Modulo per la presentazione delle osservazioni per i piani/programmi/progetti sottoposti a procedimenti di valutazione ambientale di competenza statale

ID: Codice procedura (ID_VIP/ID_MATTM):10844

Impianto per la produzione di energia elettrica da fonte eolica, costituito da 6 aerogeneratori della potenza complessiva di 37,2 MW, un sistema di accumulo da 25 MW e relative opere connesse in località "Rempillo" nel comune di Pitigliano (GR).

ALLEGATO alle OSSERVAZIONI all' IMPIANTO EOLICO denominato REMPILLO nel COMUNE di PITIGLIANO (GR). Comp

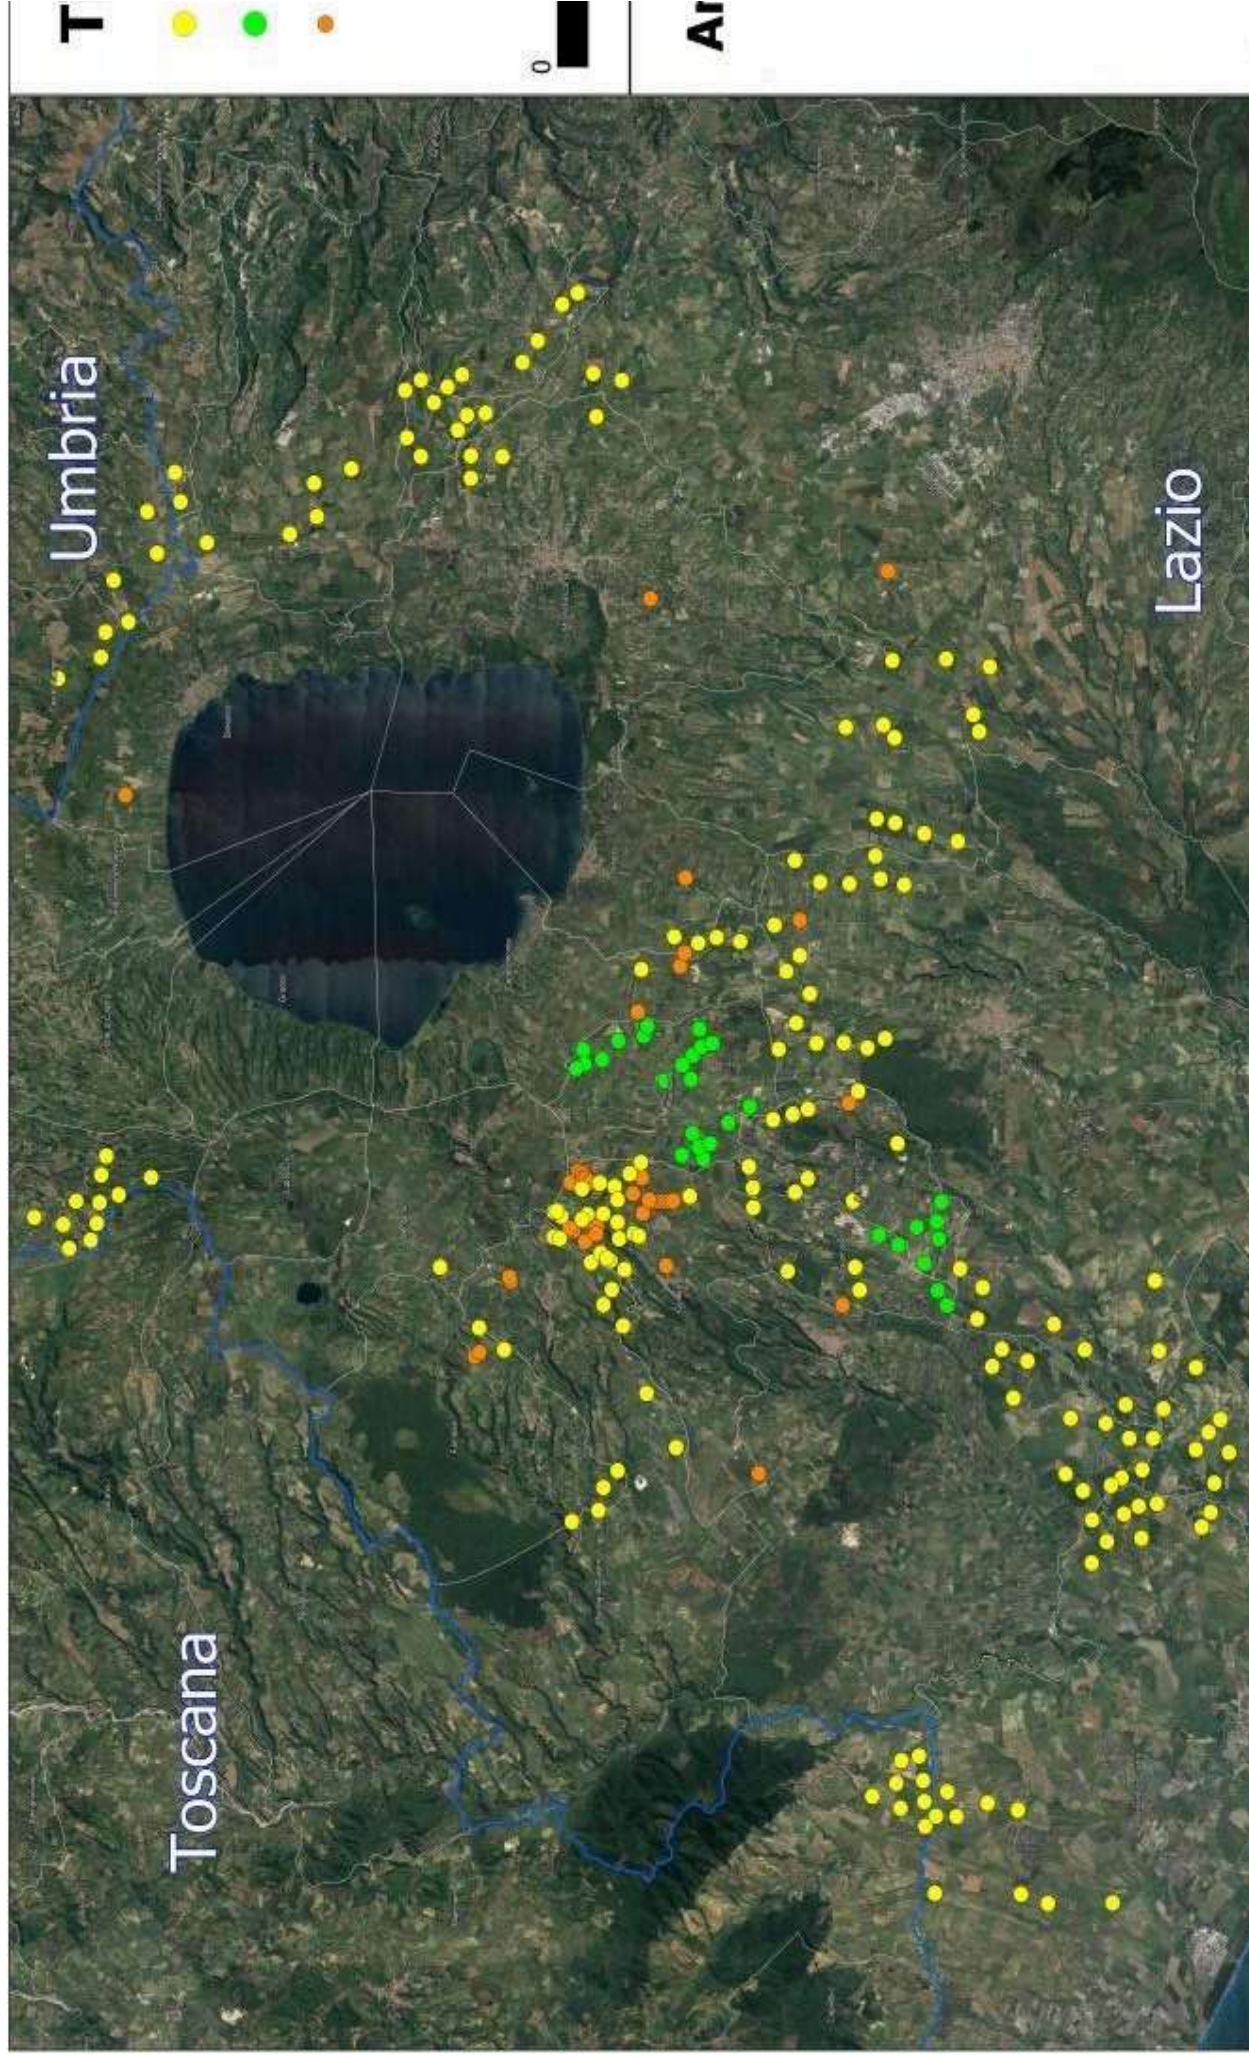
- h) Le zone di interesse archeologico evidenziate nell’immagine n. 3 a cui si aggiungono anche l’importante abitato protostorico di Sorgenti della Nova e Ruderì del Castello altomedioevale che si trovano a circa 4 km dalle aree in cui è stato progettato l’impianto eolico industriale. Poco più lontano i resti del castello medioevale “Morroneccio”. Nell’area vasta le preziose necropoli eneolitiche (Poggi Alti) ed etrusche di Pitigliano, Sovana e Sorano.

Analisi degli Impianti Eolici Esistenti e in Progetto

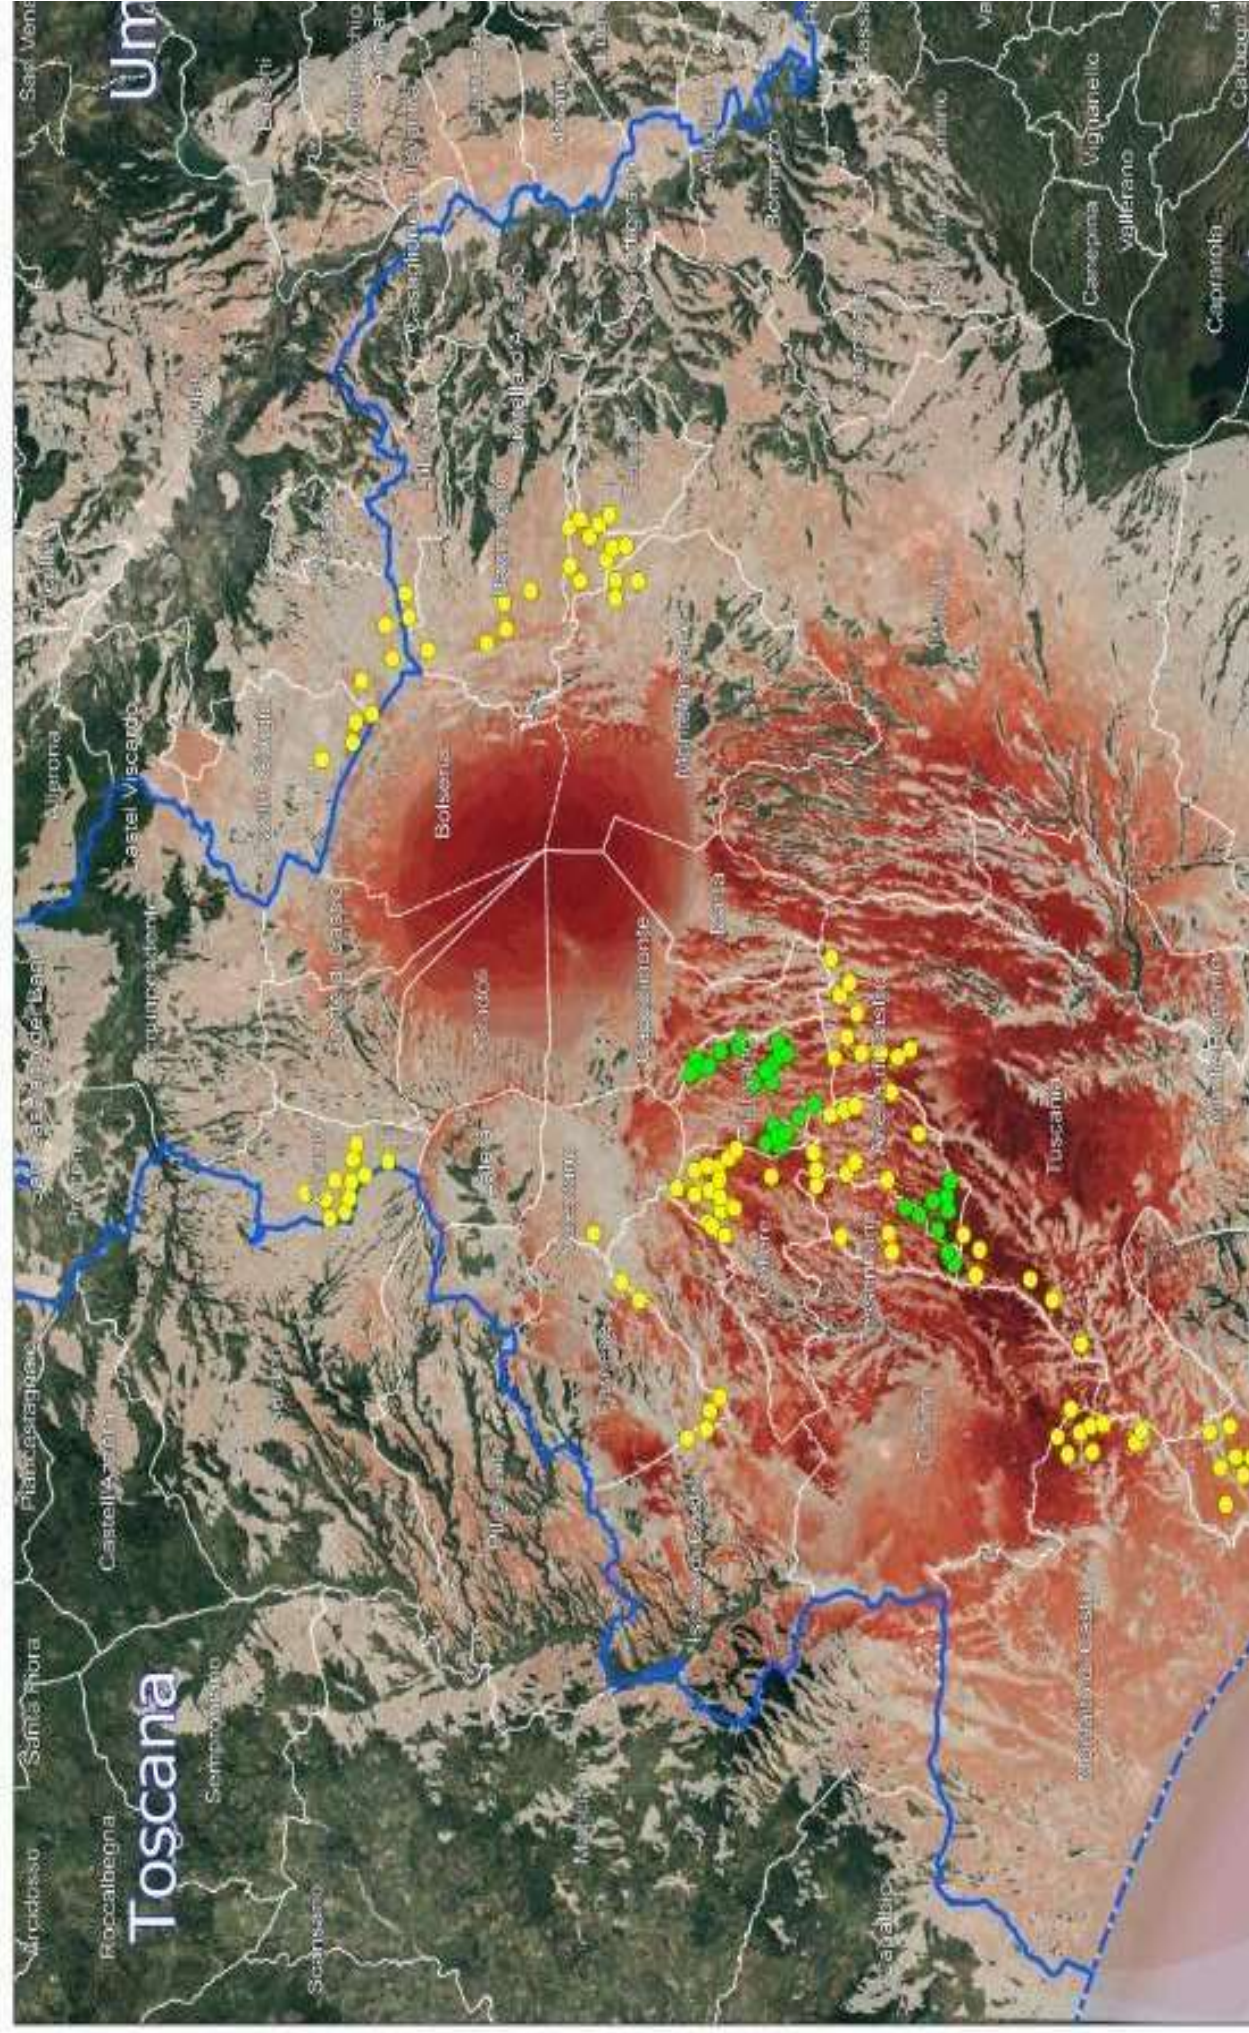
territorio toscano come si può vedere dalle immagini nn. 4 e 5 dell'Allegato n. 1.
